29.01.2026

Katılımcı: Kocaeli
Yüksel
Salih
Anıl

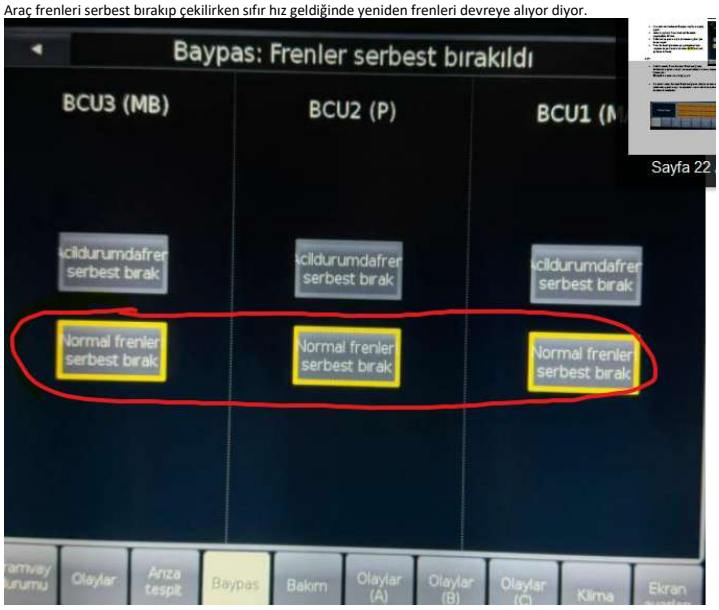
Normal serbest bırak fonksiyonu düzgün çalışmıyor.
Araç frenleri serbest bırakıp çekilirken sıfır hız geldiğinde yeniden frenleri devreye alıyor diyor.

Yangın Dedektörü

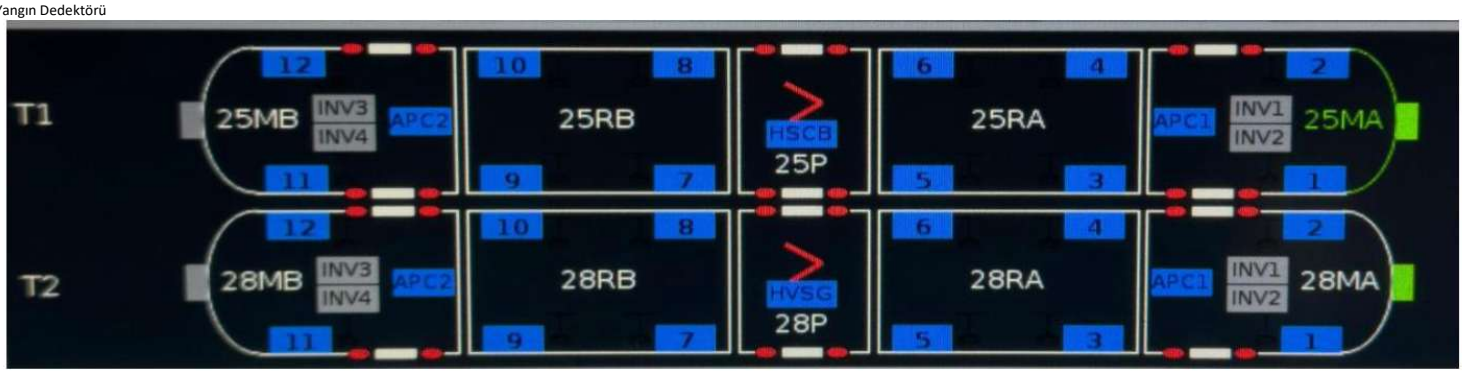
Renkler:
//Yangın dedektörleri ile ilgili.
Turuncu: Hata
Kırmızı: Yangın
Yeşil: Aktif
